Naše zn. 21358/2019-SŽDC-SSZ-OVZ

„Rekonstrukce nástupiště v ŽST Bezručice“

Vysvětlení, změny a doplnění zadávací dokumentace - Dodatek č. 2

Část II. Ochrana před silnými úkapy sendvičovým způsobem

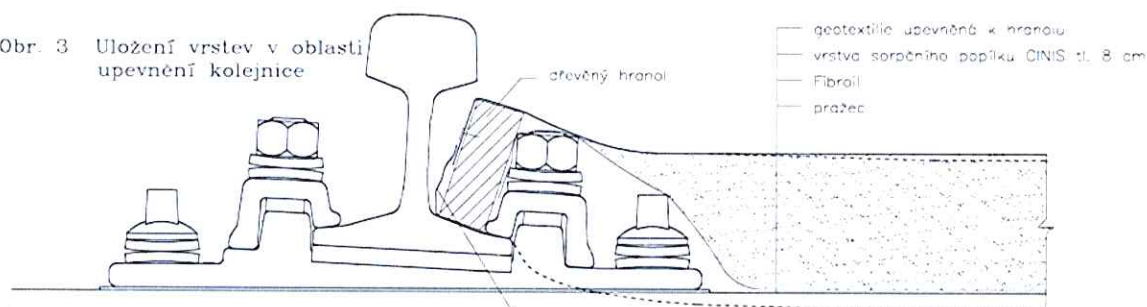
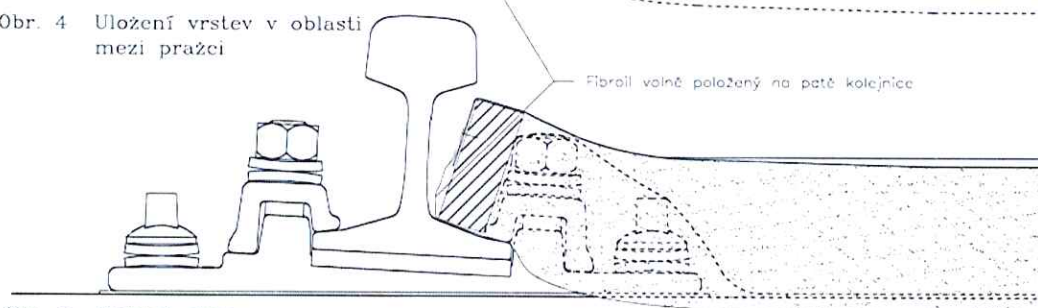
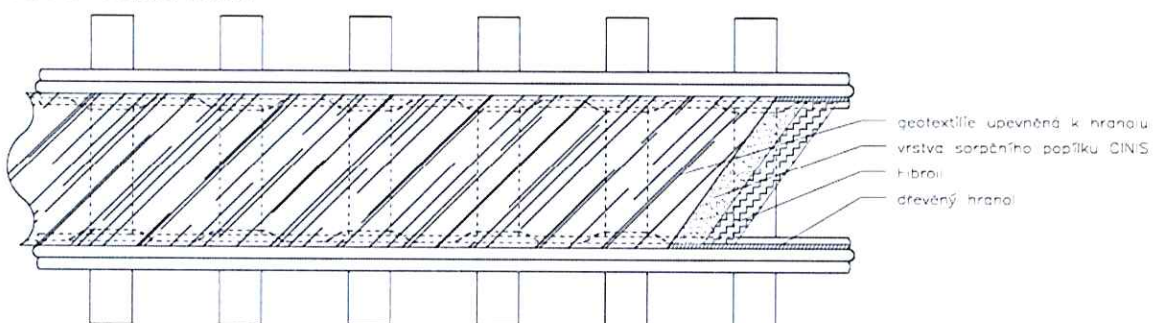
44 R4 Ochrana koleje před úkapy ropných látek KPL 1,000

Prosíme o bližší specifikaci položky. Jedná se pouze o vložení geotextilie nebo zadavatel požaduje ještě jinou ochranu?

Navrhnete dle Souhrnné technické zprávy dokumentace str.10 „Zachycení úkapu ropných látek sendvičovým způsobem - ochranu pro silně znečištěná místa úkapy v místě zastavování vlakové soupravy u nástupiště v délce 20 m.“, protože Bezručice jsou v Ochranném pásmu přírodně léčivých zdrojů IIb. Obdobně to bylo loni provedeno v zastávce Konstantinovy Lázně. Ochranu pro silně znečištěná místa úkapy stanovuje vzorový list SŽDC TN-913 z 26.5.2003.

TN-913 stanovuje pro sendvičový způsob ochrany následující:

1. Sorpční textilie Fibroil se rozloží tak, že zakrývá pražce až k upevněním kolejnice. Fibroil je položen uvnitř kolejí a k dřevěným hranolům je upevněn hřebíky. Hronoly s upevněným Fibroilem jsou vloženy mezi stojinu kolejnice a jejím upevněním. Délku hranolů je možno volit podle místních podmínek, optimálně 3-5 m. Upevnění kolejnic i podkladnic uvnitř koleje je Fibroilem překryto. Spotřeba materiálů: Fibroil bude uložen rozvinutím z role o šířce 1600 mm, počet hřebíků bude 6 ks/bm koleje.

2. Celý prostor mezi kolejnicemi se vyplní sorpčním popílkem systému CINIS, který má velký měrný povrch a vysokou schopnost absorbovat ropné látky. Sorpční popílek je popel, který

vzniká spalováním pevných paliv o teplotě vyšší než 1000 °C. Tento popílek dodává Agrostav Pardubice a.s., ul. Boženy Němcové 2625, 530 02 Pardubice.

3. Vrstva popílku se překryje běžnou geotextilií s menší hmotností, která slouží pouze jako ochrana popílku před prášením a odplavováním deštěm, dále umožňuje přecházení po popílku. Horní geotextilie se upevní pomocí podélných latí, které se vloží do prostoru mezi stojinu kolejnice a upevnění kolejnice. Spotřeba materiálů: geotextilie bude uloženo rozvinutím dvou rolí o šířce 1m s překrytím 40 mm.
